仕様変更のお知らせ

製品名	形式名
断路端子台	AFD

AFD-5.5

ON / OFF 状態の表示比較表

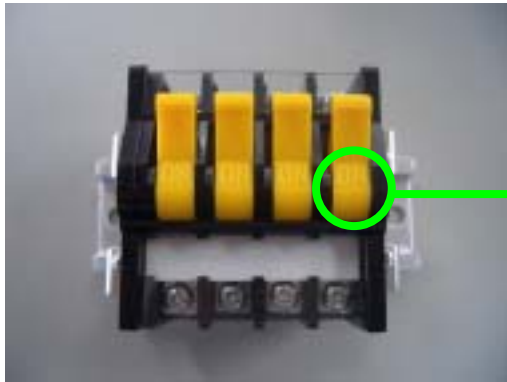
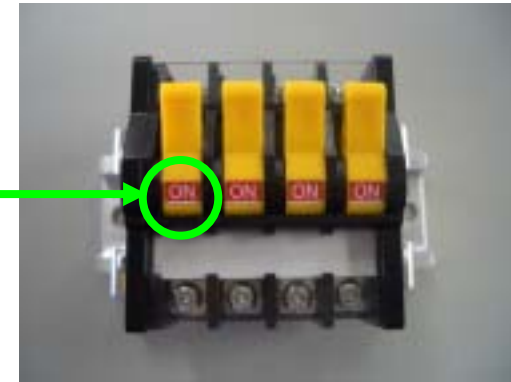
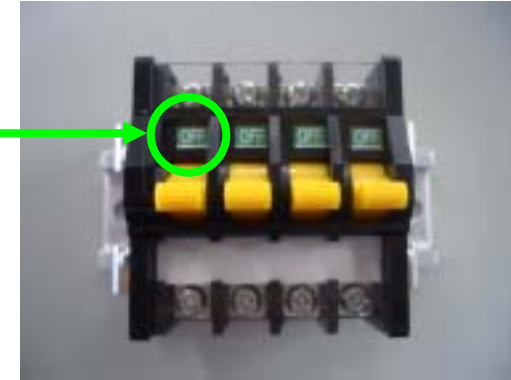
ON / OFF状態の表示変更
変更内容につきましては別資料を参照願います。
レバーの材質変更
(変更前:ユピタールF20 - 02 変更後:ユピタールF20 - 03)
新旧材質における物性は同等でございます。

刻印表示 シール表示へ変更

無表示 シール表示へ変更
